# 決定図

**サニージュR型600床納まり【LIXIL】**

A - 01

立面図（外観左側面）

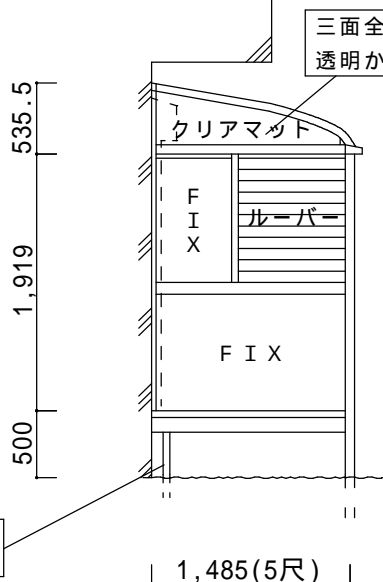
三面全て型ガラスの為、側面ランマパネルを透明からクリアマットに変更いたしました。（4 / 2）
